Onderwerp: DO tekeningen Boshoven

Hierbij het definitieve DO voor Boshoven. Graag per omgaande je reactie, zodat we zo spoedig mogelijk goedkeuring hebben op het DO en de voorbereiding van de uitvoering. Ook graag de planning van de uitvoering vast leggen. De punten van de nutsbedrijven t.a.v. tracé, dwarsprofielen, verlichtingsplan en locatie laadpalen zijn opgepakt en voor zover mogelijk verwerkt in deze tekeningen.

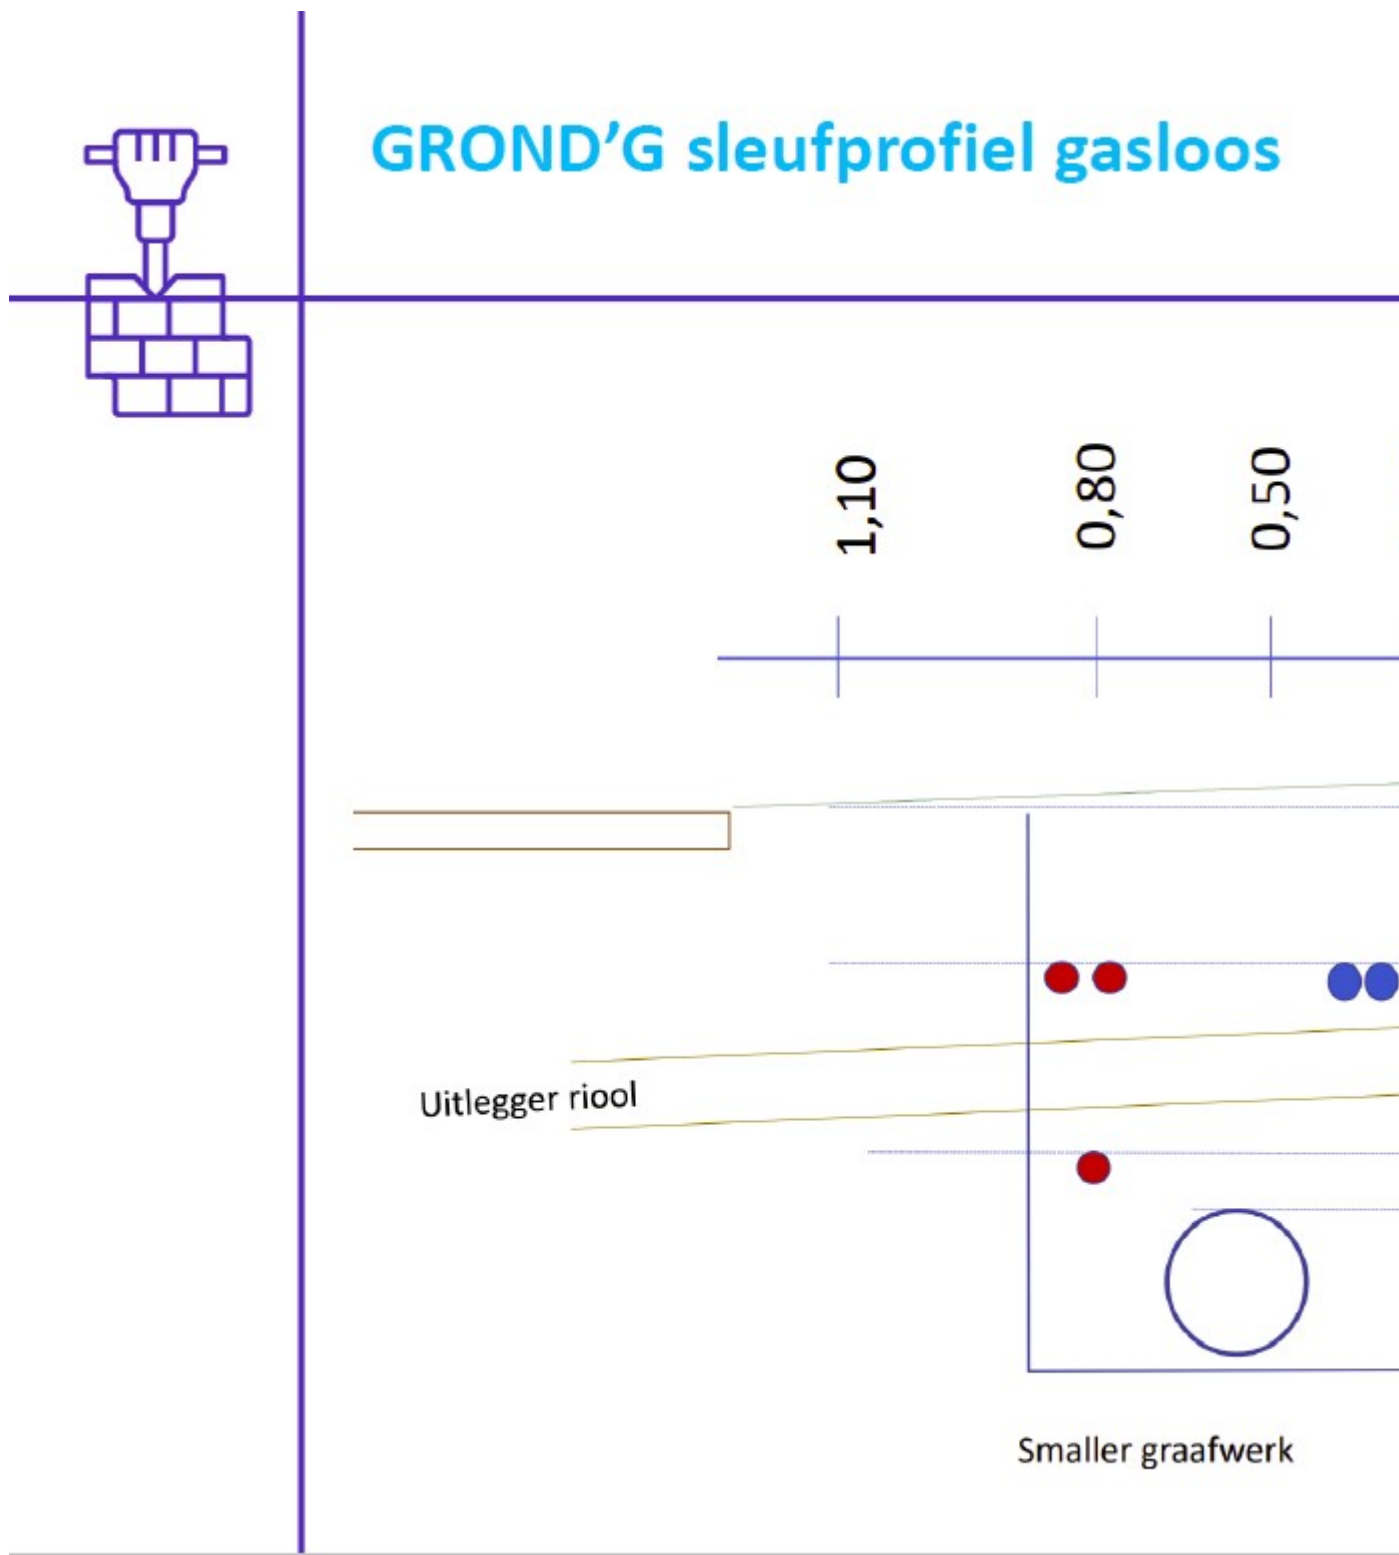
Dat ziet er goed uit, kun je op de tekeningen ook aangeven, waar de dwarsdoorsnedes zijn gemaakt?

Waarschijnlijk vallen ze nog over de maatvoering. Wat mij betreft en voor alle duidelijkheid graag toevoegen aan de profielen. De nuts wil weten hoeveel ruimte er is voor kabels en leidingen. We kijken ze maandag nog even na en dan gaat het DO opnieuw naar de nuts.

Voor het hele smalle profiel ook de afstand van riool tot waterleiding weergeven. Hiervoor is het normaalprofiel van de nuts nodig.

De uitlegger van het riool, huisaansluiting of kolkaansluiting gaat meestal over de waterleiding heen. In het geval van Boshoven, woningen woonconcept kiezen we ervoor, dat de uitleggers onder de waterleiding door gaan. Hierop kom ik maandag terug.
